<b>התוכן</b>	<b>מס' החלטה</b>
507-0626317 תא/מק/4668 - התחדשות עירונית מ. קדש-ק. פוזן דיון בהתנגדויות	10/03/2021 7 - - 7 - 0006

<b>התוכן</b>	<b>מס' החלטה</b>
<b>507-0626317 תא/מק/4668 - התחדשות עירונית מ. קדש-ק. פוזנן</b>	<b>10/03/2021</b>
<b>דיון בהתנגדויות</b>	<b>7 - 0006-21ב'</b>

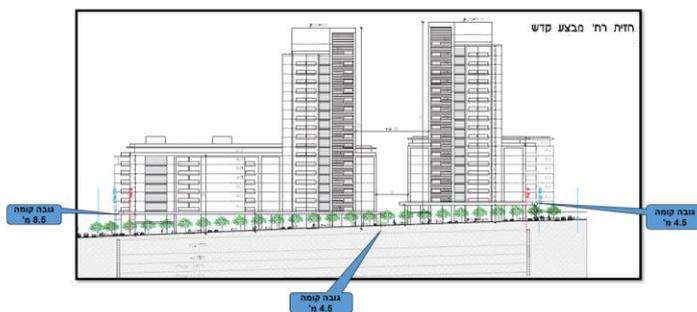
לפי נספח העיצוב העירוני בשטח התכנית מותר לבנות עד 8 קומות. תותר בניה נקודתית חריגה לסביבתה לאורך מ.קדש. 2 מבנים גבוהים (מתוך 6) אינם מהווים בניה נקודתית.

חשוב לשמור על האופי הפרברי של השכונה, ללא גורדי שחקים. בפרויקט תמ"א 38 הריסה ובניה מחדש ברחוב ק.פאדובה העירייה סירבה לחרוג מגובה של 8 קומות לפי מסמך המדיניות לשכונה. יחס הדירות בפרויקט זה הינו 2:1, לעומת 3:1 בק.פוזן. בעבר דנה הועדה בפרויקט עם יחס הקטן מ:3. 1: יחס זה מוגזם, על אף המטלות הציבוריות. מסמכי התכנית אינם כוללים דו"ח כלכלי. מבוקש שהועדה תמנה שמאי מטעמה להכנת דו"ח כלכלי שיוצג בפניה.

1.9 סתירה לתא/5000: התכנית נמצאת במתחם להתחדשות עירונית. עפ"י תא/5000 הועדה רשאית לאשר רח"ק נוסף וכן בניה נקודתית חריגה מסביבתה בדרגת גובה אחת מעבר לקבוע בנספח העיצוב העירוני (בו נקבע הבינוי עד 8 קומות). דרגת גובה אחת מעבר -משמע 15 קומות. תא/5000 אמורה לכלול את הגובה המרבי וכאשר מוסיפים עליה הקלות הדבר איננו תואם את הבנתה של הו. המחוזית לתכנית המתאר.

1.10 סתירה למסמך המדיניות: המסמך שאמור להיות מחייב וסטייה ממנו צריכה להיות מינורית קבע במרחב זה בניה עד 8 קומות, מיעוטה יוכל לחרוג מגובה זה, על מנת ליצור בסיס כלכלי. בעבר הוצגו חלופות תכנון של 30 קומות ויותר. מסמך זה "שכח" לקבוע 16 קומות כגובה מקסימלי שאין להוסיף עליו הקלות. התושבים דורשים שלא תינתנה הקלות על מסמך המדיניות. לא ברורה הקפיצה המקוממת ל21 קומות.

לעניין מספר הקומות - מומלץ לקבל את ההתנגדות בחלקה ולהתאים את התכנית כך שגובה הבינוי יהא עד 15 קומות. לפי תא/5000 התכנית נמצאת באזור 202א' נאות אפקה א' המיועד להתחדשות עירונית, גובה הבניה המותר הינו 8 קומות, ניתן לאשר מדרגת גובה אחת מעל 8 הקומות, קרי עד 15 קומות.

**מומלץ: לקבל את ההתנגדות בחלקה.** יש לעדכן את מסמכי התכנית תוך התאמת הבינוי לעד 15 קומות. אגף הכנסות מבניה יערך עדכון של הבדיקה הכלכלית ותוצאותיה יוצגו בפני הועדה המקומית.
